Begeleidend schrijven verzoek om aanvullingen aanvraag Wielsekade 60 Lopik

Op 19 februari 2026 ontvingen wij uw verzoek om aanvullende gegevens inzake de lopende aanvraag met uw zaaknummer 2026020900887. In deze reactie gaan wij in op de door uw gestelde vragen:

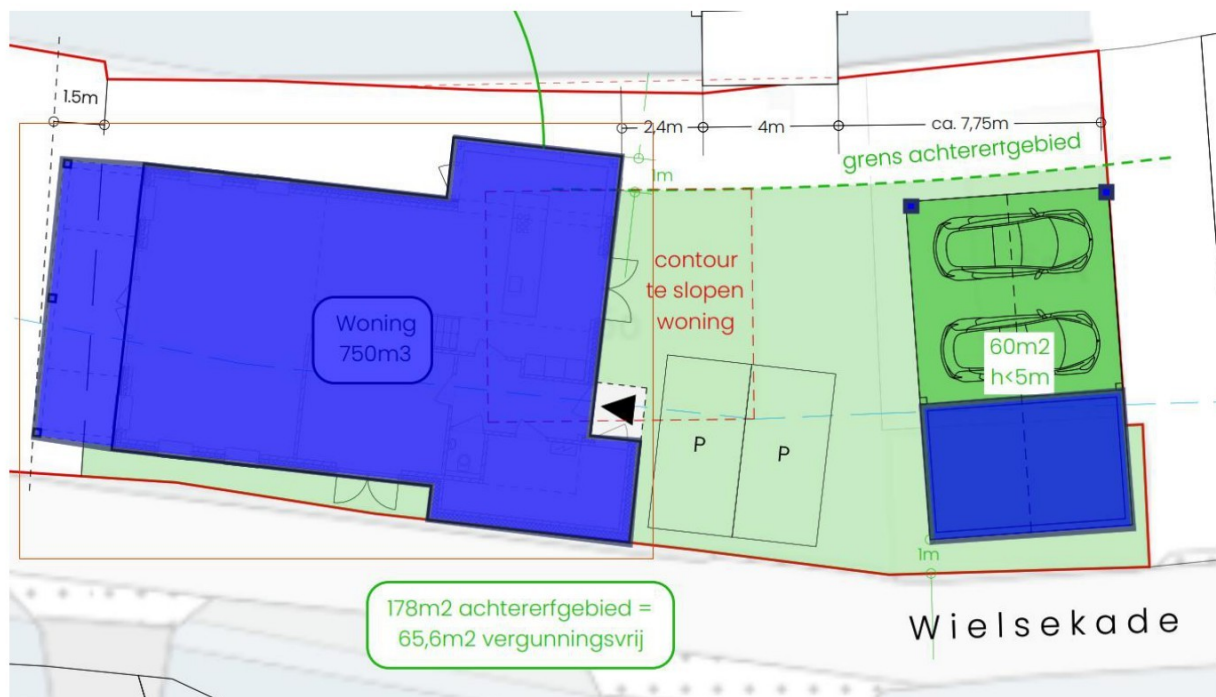
- *Diepte graafwerkzaamheden voor het slopen en bouwen van de woning*
 - Deze diepte bedraagt 90cm onder het bestaande maaiveld
- *Aanduiding contour graafwerkzaamheden op kaart*
 - De graafwerkzaamheden voor sloop en bouw vinden plaats in de geel gearceerde contour:

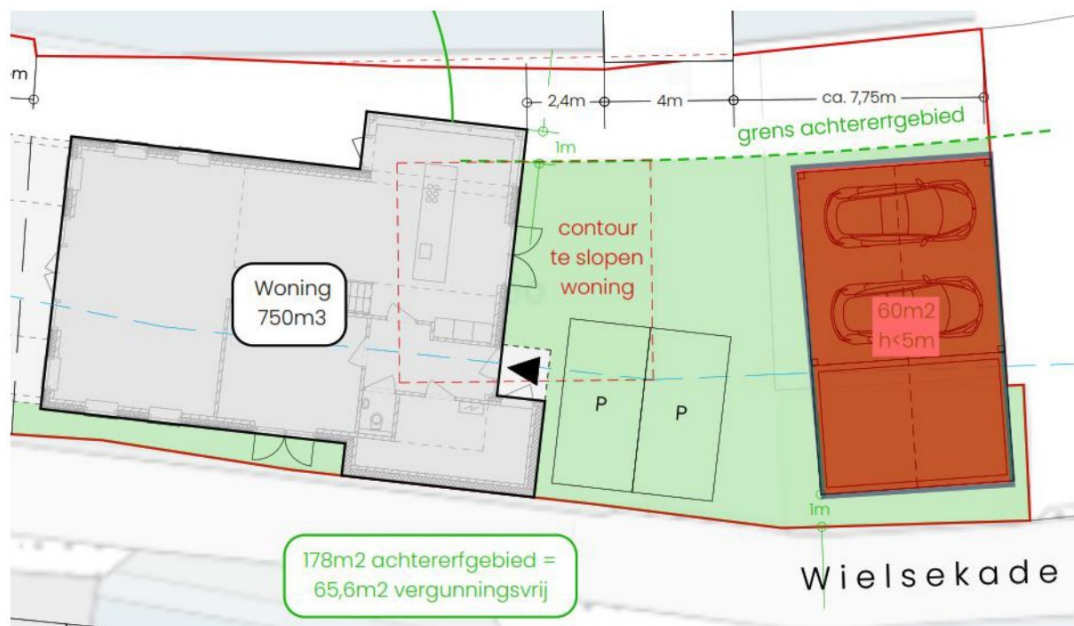
- Een tekening met palenplan van de te plaatsen funderingspalen
 - Er is nog geen keuze gemaakt in het type funderingspalen. Er is dus ook nog geen palenplan beschikbaar. Er zijn hierin twee mogelijkheden welke toegepast zullen worden op de blauw gearceerde vlakken:

- *Wordt de woning met kelder of kruipruimte gebouwd dan ontvangen wij ook een opgave van de onderkant van de vloerpeilen van de kelder of kruipruimte in meters ten opzichte van het NAP.*
 - Er wordt geen kelder toegepast. Onder de woning wordt een kruipruimte gerealiseerd, onder het bijgebouw niet. Het vloerpeil van de kruipruimte bedraagt 90cm onder het vloerpeil en daarmee 0,20 - NAP
- *De aanvraag heeft alleen betrekking op het verwijderen van de huidige woning en het bouwen van een nieuwe woning. In de aangeleverde stukken staat ook een bijgebouw/carport. Waar komt dit bijgebouw/deze carport?*
 - Dit betreft het rood gearceerde vlak op onderstaande tekening.

1. Het toepassen van houten palen met betonnen oplangers, deze zullen circa 10 tot 15 meter lang zijn met een onderlinge afstand van tussen de 1,5 tot 2,0 meter.
2. Het toepassen van prefab betonnen heipalen, circa 10 tot 15 meter lang met een onderlinge afstand van circa 2,5 tot 3,0 meter.
